APPROVED
By MAMENDOZAA01 at 4:43 pm, Oct 04, 2017

AMERICAN EAGLE
OUTFITTERS

ALZADO				PROYECTO									
	PROYECTO:	Arq. Marco Blanquet	NOTA: TODO LO CONTENIDO EN ESTE PLANO ES PROPIEDAD DE THINK ARCHITECTURE S.A. DE C.V. (R). PARA USO EXCLUSIVO Y UNICO DEL PROYECTO, CUALQUIER VARIACION O MODIFICACION DEBERA SER CONSULTADA, ENTIENDASE BIEN ANTES DE REALIZARLA.		AMERICAN EAGLE OUTFITTERS LIVERPOOL ZAPOPAN		No.	FECHA	MODIFICACION Y/O COMENTARIOS	REVISO	CROQUIS DE REFERENCIA	REFERENCIA	 AMERICAN EAGLE OUTFITTERS
	REVISO:	Arq. Ricardo Arreola											
	DIBUJO:	PROYECTOS											
FECHA:		29/09/2017		UBICACION:		ACOTACION:		MM		CLAVE		AEO-LIV-ZAP-JVS-06	
ESCALA:		INDICADA				AREA PROYECTO:		34.74 M2		No. DE HOJAS		2 DE 3

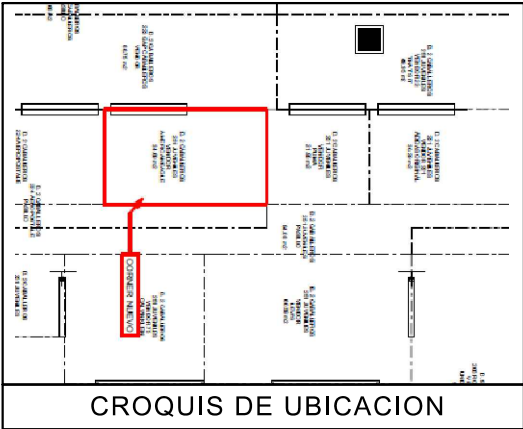
Se compartirá plano de ajustes al espacio actual, que todo el ajuste es por cuenta de American Eagle, y que todos los elementos se deben de entregar a tienda para resguardo

- CONTEMPLAR REUBICACION DE LETRERO AERPOSTALE
- RETIRO DE PERIMETRO AERPOSTALE POR LIVERPOOL
- CONTEMPLAR REUBICACION DE MOBILIARIO SUELTO AERPOSTALE POR LIVERPOOL
- CONTEMPLAR SALIDA ELECTRICA EN PERIMETRO PARA COLOCACION DE LOGO EN PERIMETRO POR THINK

No se autorizan bloques de muebles con una longitud mayor a 2200mm

RESPETAR
CIRCULACIONES
MINIMAS DE 900MM
Y 450MM ENTRE
CORNERS.

NO SE AUTORIZA
FORRO EN POS

PENDIENTE
VALIDACIÓN DE
CARGA POR
PARTE DEL ÁREA
COMERCIAL.

DETALLE LOGO
ESC. 1:20

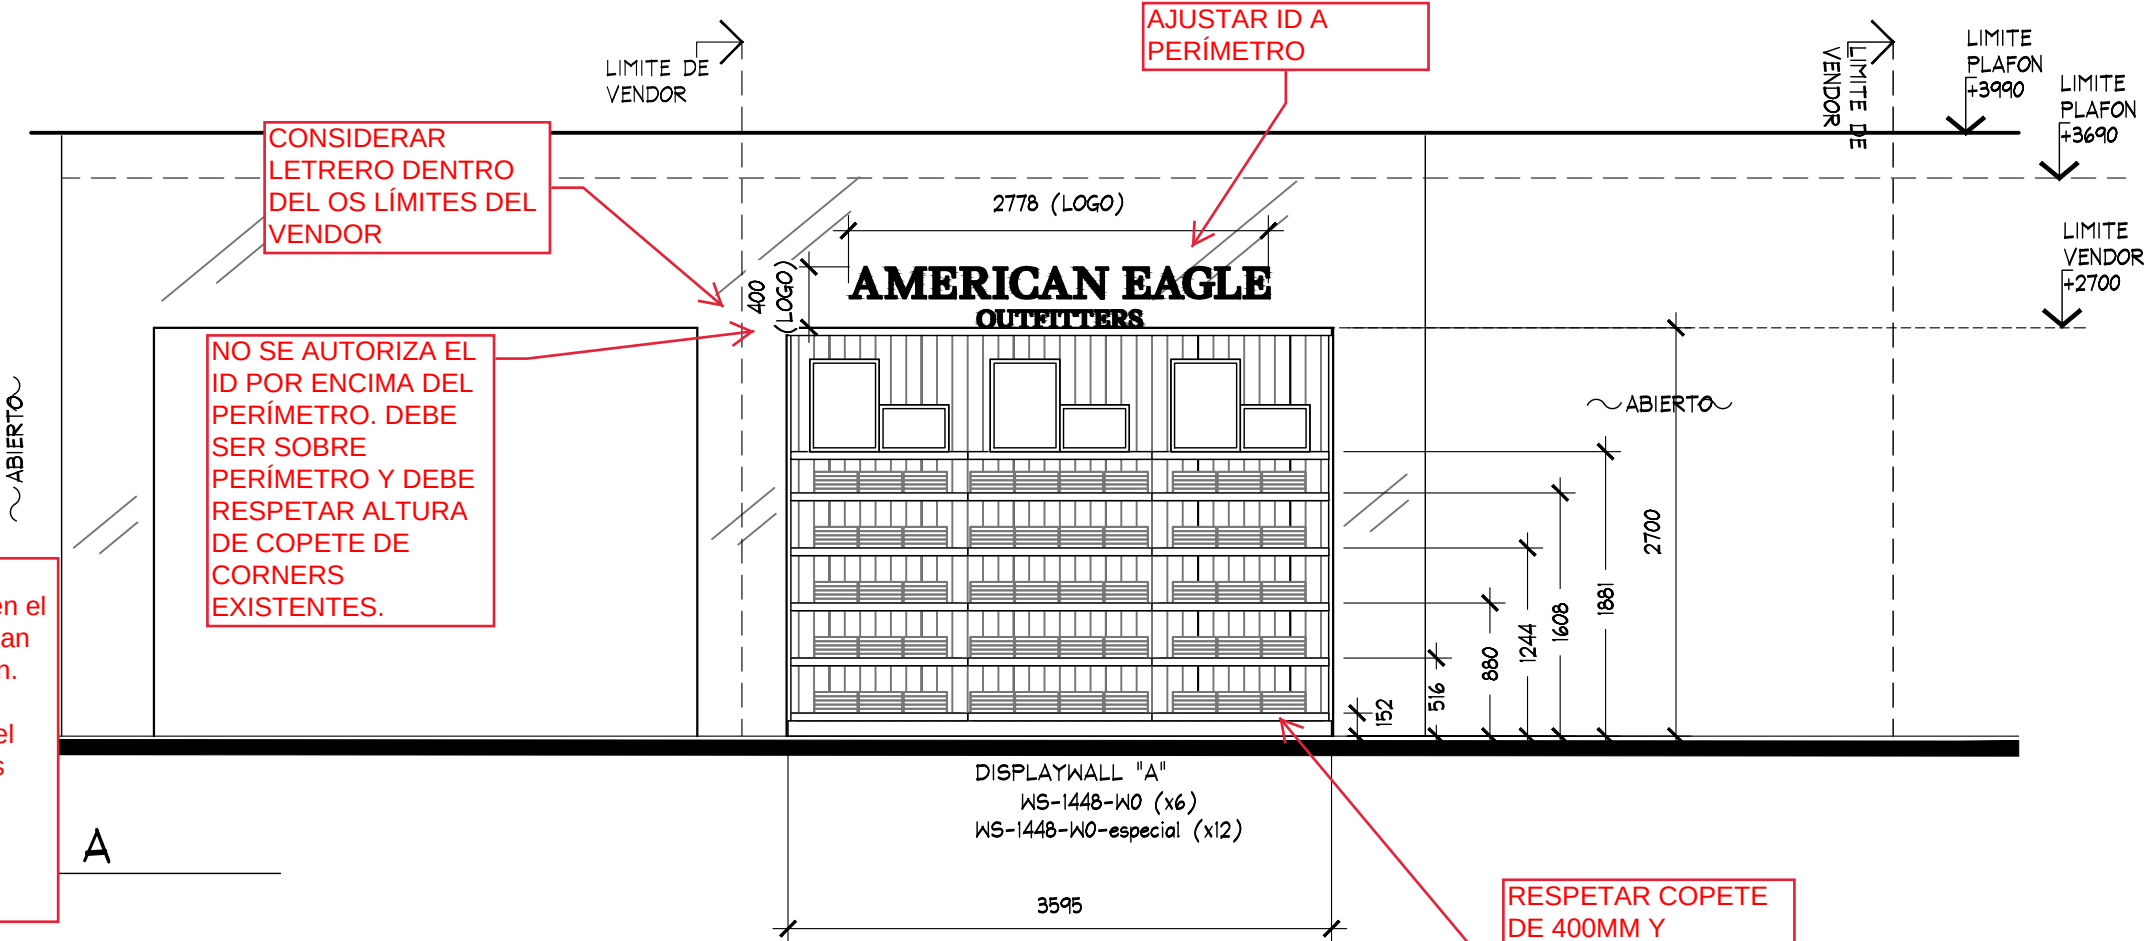
Es necesario garantizar que los ganchos de Liverpool puedan colgarse sin ningún problema en el mobiliario. En caso de que los muebles no cumplan con esto al llegar a las tiendas, no se les recibirán.

"En caso de que el producto requiera alarmado, el equipo necesario deberá ser suministrado por las marcas. La marca es responsable que desde el primer día de operación del nuevo mobiliario las alarmas estén funcionando. Favor de considerar durante el mercadeo"

PLANTA FUERZA
ESC. 1:50

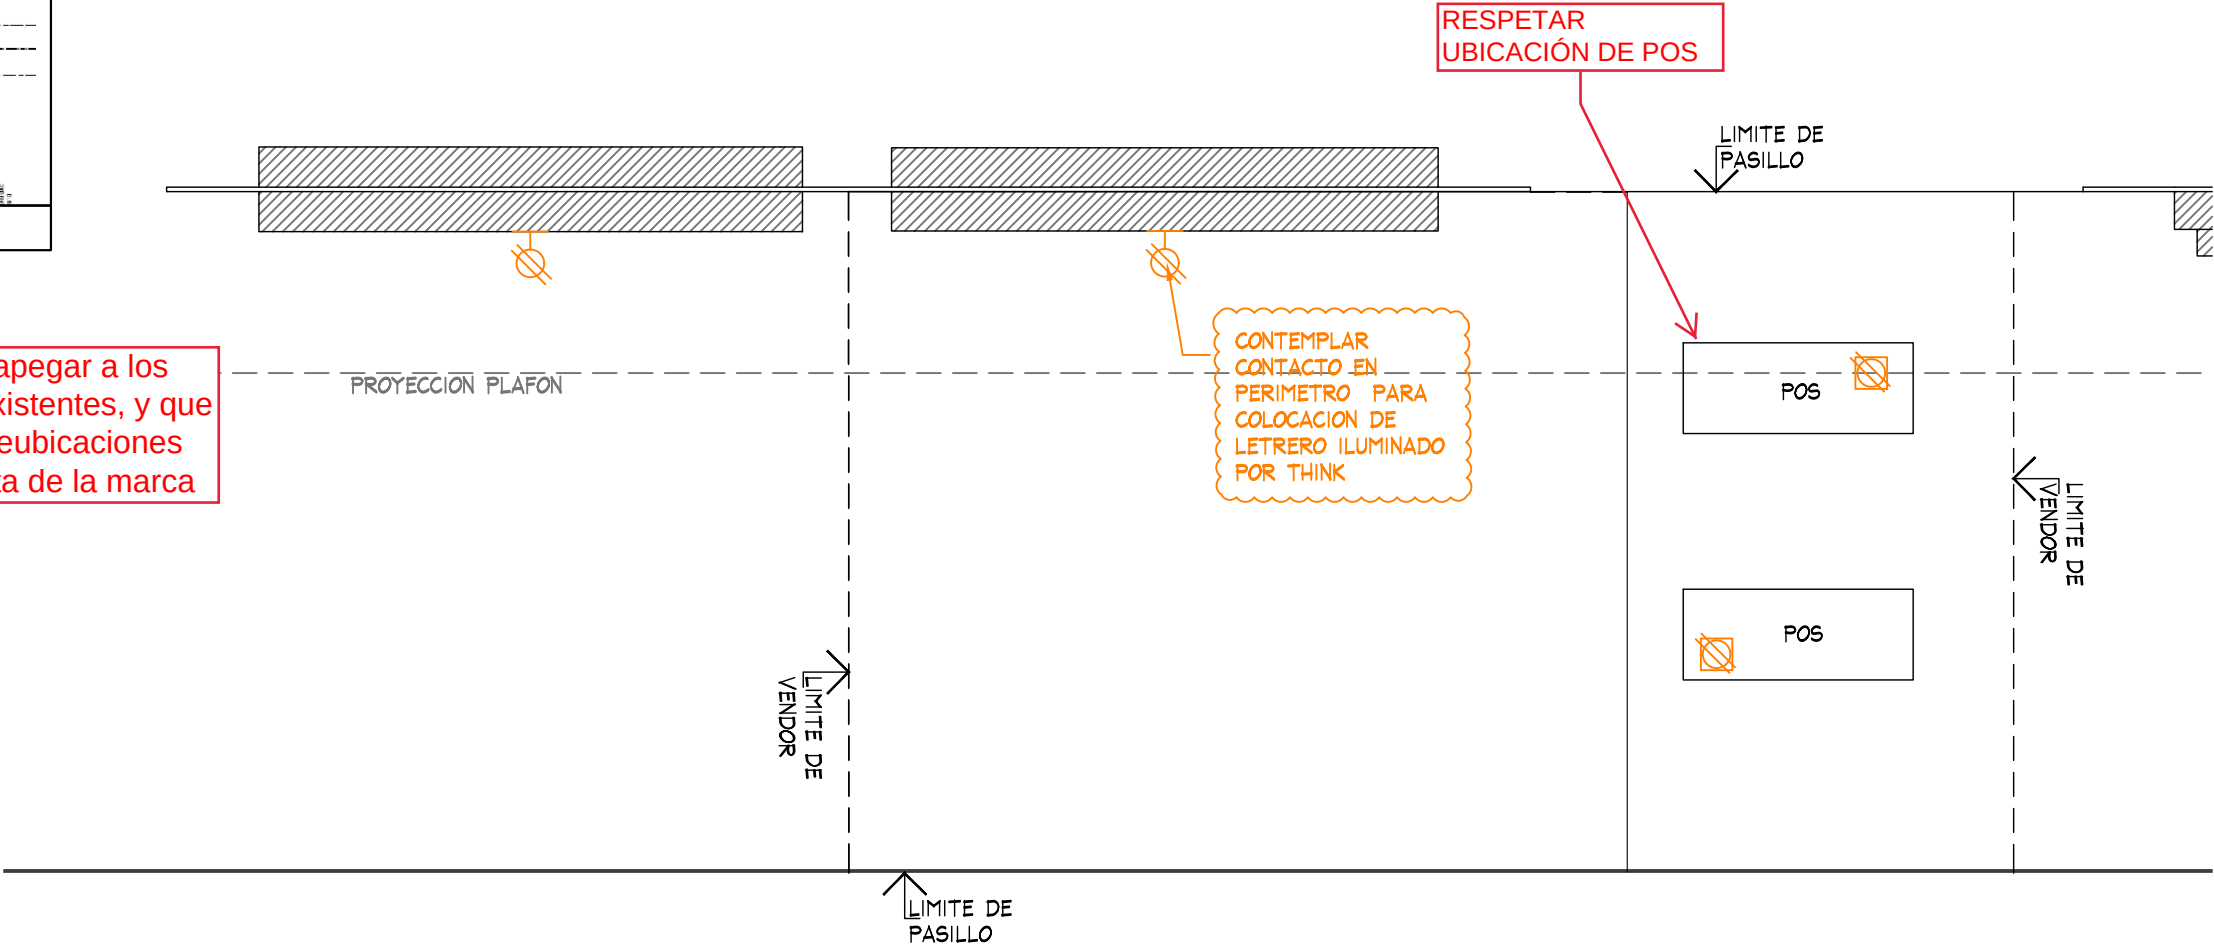
La marca se debe de apegar a los contactos eléctricos existentes, y que de requerir nuevos o reubicaciones estos corren por cuenta de la marca
